Avis de l'autorité environnementale sur le projet de zone d'aménagement concerté (ZAC) multisites du centre-ville de Villeneuve-Saint-Georges dans le département du Val-de-Marne

Le présent avis porte sur l'étude d'impact du projet de la ZAC multisites du centre-ville de la commune de Villeneuve-Saint-Georges, dans le département du Val-de-Marne. Le projet porté par l'établissement public d'aménagement Orly Rungis - Seine Amont (EPA ORSA), s'inscrit dans le cadre de l'instruction d'une demande d'autorisation unique IOTA (loi sur l'eau).

secteur Carnot – Janin

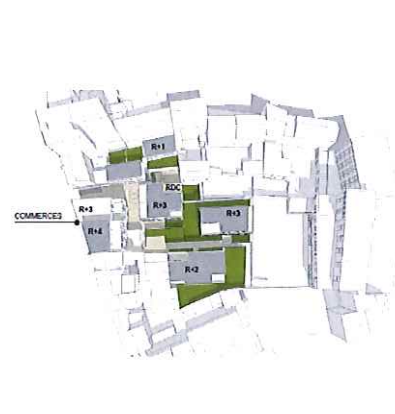
Il convient de remarquer que le carrefour du Lion, au débouché de la RN6 via la place Sémard et faisant place à l'îlot Dazeville, n'est pas schématisé bien que sa réorganisation soit prévue. Ceci mériterait d'être précisé.
